概略評価による流水の正常な機能の維持対策案の抽出について

【関係河川使用者等からいただいた意見を参考とした追加検討】

流水の正常な機能の維持対策案に対する意見聴取結果について(1/3)

流水の正常な機能の維持対策案2:ダム再開発(かさ上げ)

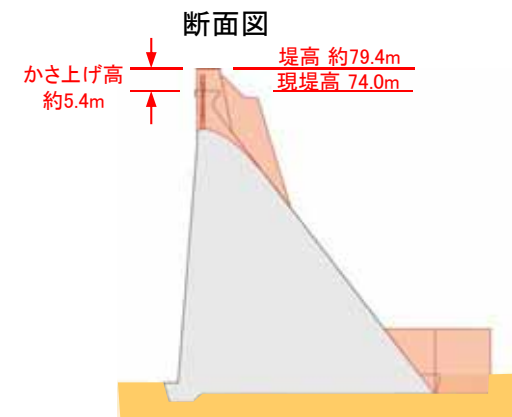
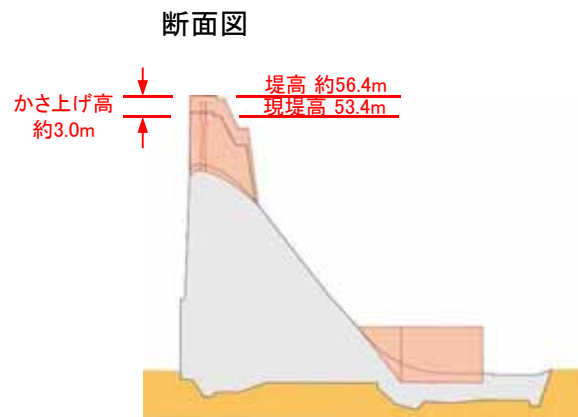
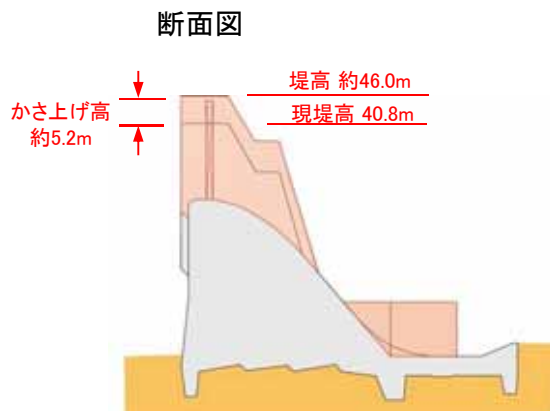
2	ダム再開発(かさ上げ)	岐阜県	<p>大井ダム、笠置ダム及び秋神ダムのかさ上げに伴う水没範囲の拡大により、新たな家屋移転94戸、付替道路約9,600m等が必要となり、地域に多大な社会的影響が生じることから、不適切である。</p>
		関西電力(株)	<p>水力発電は、純国産のCO₂を排出しない「再生可能エネルギー」として重要な電源であり、さらに、貯水池や調整池を持つ水力発電所は、電力需要が逼迫する時間帯における供給力の確保、年・週間調整や急激な需要の変動への追従性等、その運転特性から電力系統の安定運用に重要な役割を果たしています。</p> <p>弊社発電専用利水ダムのかさ上げによる代替案は、発電設備ならびに発生電力(当該ダムの上流に位置する発電所の減電を含む)などへの影響が懸念され、さらに、弊社発電専用利水ダムに不特定容量を付加されることによるダムの管理・運用等においても様々な問題が考えられることから、容易に容認できるものではないと考えます。</p> <p>なお、国のエネルギー政策においても、再生可能エネルギーのさらなる導入が求められる中、既設水力発電所の貴重な再生可能エネルギーへの影響が懸念される対策案を推進される場合においては、国の政策として総合的に公益と便益を比較衡量の上、エネルギー政策への影響等について、電気事業における監督官庁である資源エネルギー庁等を含む関係機関との十分な調整が必要と考えます。</p>
		中部電力(株)	<p>弊社ダム(秋神)および発電参加しているダム(岩屋)の再開発(かさ上げ)に係る詳細設計を実施できない現状においては、発電設備および運用(工事期間中の発電制約を含める)に与える影響は不明確ではありますが、弊社としては再開発により電力の安定供給に支障をきたすことを懸念しております。</p> <p>したがって、具体化する場合には弊社と事前に十分な調整を実施いただきますようお願いいたします。</p>

- ・「再開発の新丸山ダムの代わりに再開発ダムを検討するのは意味がない」、
「大井ダムの貯水池は恵那峡という観光地である。3mもの大井ダムのかさ上げは観光地にとって大打撃であり反対。笠置ダムのかさ上げについても、水田がなくなり過疎化に拍車をかけることから反対」などの意見を頂いた。

- ・「多くの箇所で工事等が必要」などの意見を頂いた。

- ・「ダムのかさ上げに伴う水没範囲の拡大により、新たな家屋移転、付替道路約等が必要となり、地域に多大な社会的影響が生じることから、不適切である」、
「容易に容認できるものではないと考えます」、「再開発により電力の安定供給に支障をきたすことを懸念しております」などの意見を頂いた。

流水の正常な機能の維持対策案10: 既設丸山ダムに予備放流方式を採用

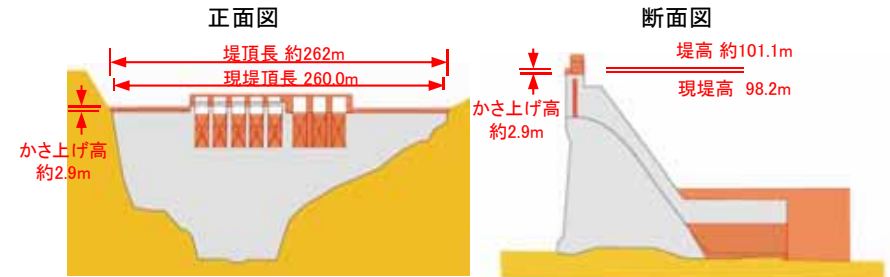
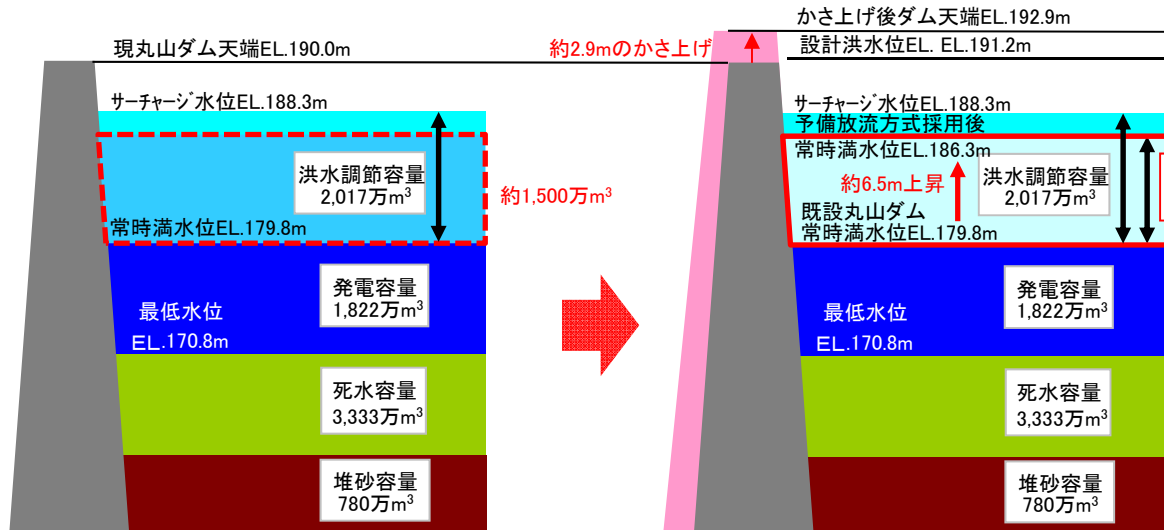
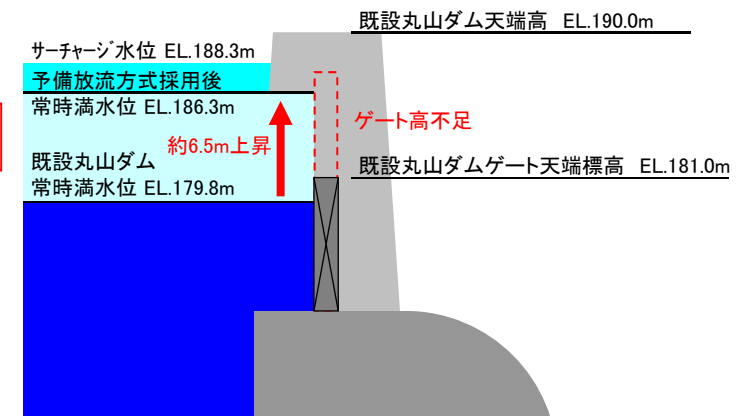
水資源機構	利水者の水利用に影響を与えないよう配慮する必要がある。
10	既設丸山ダムに予備放流方式を採用	岐阜県	既設丸山ダムに予備放流方式を採用し不特定容量を確保する考え方については、そもそも治水対策として家屋移転や付替道路など社会的影響が大きい他ダムのかさ上げを前提としたものであり、コストや社会的影響の面から現在の丸山ダムかさ上げ案に比べ著しく不利であり、そのような考えは現実的に成り立たないと考える。
		関西電力(株)	水力発電は、純国産のCO ₂ を排出しない「再生可能エネルギー」として重要な電源であり、さらに、貯水池や調整池をもつ水力発電所は、電力需要が逼迫する時間帯における供給力の確保、年・週間調整や急激な需要の変動への追従性等、その運転特性から電力システムの安定運用に重要な役割を果たしています。 既設丸山ダムへ予備放流方式を採用される場合には、上記、水力発電の重要性を鑑み、弊社の丸山・新丸山発電所の設備ならびに発生電力、当該ダムの上流に位置する笠置発電所の発生電力などに大きな影響が及ばないよう検討していただくことを要望いたします。さらに、丸山ダムの管理・運用等についても同様に、大きな影響が及ばないよう検討していただくことを要望いたします。 なお、国のエネルギー政策においても、再生可能エネルギーのさらなる導入が求められる中、既設水力発電所の貴重な再生可能エネルギーへの影響が懸念される対策案を推進される場合においては、国の政策として総合的に公益と便益を比較衡量の上、エネルギー政策への影響等について、電気事業における監督官庁である資源エネルギー庁等を含む関係機関との十分な調整が必要と考えます。

- ・「治水対策として家屋移転や付替道路など社会的影響が大きい他ダムのかさ上げを前提としたものであり、コストや社会的影響の面から現在の丸山ダムかさ上げ案に比べ著しく不利であり、そのような考えは現実的に成り立たないと考える」、「丸山・新丸山発電所の設備ならびに発生電力、当該ダムの上流に位置する笠置発電所の発生電力などに大きな影響が及ばないように検討していただくこと、管理・運用等についても同様に、大きな影響が及ばないように検討していただくことを要望いたします」などの意見を頂いた。
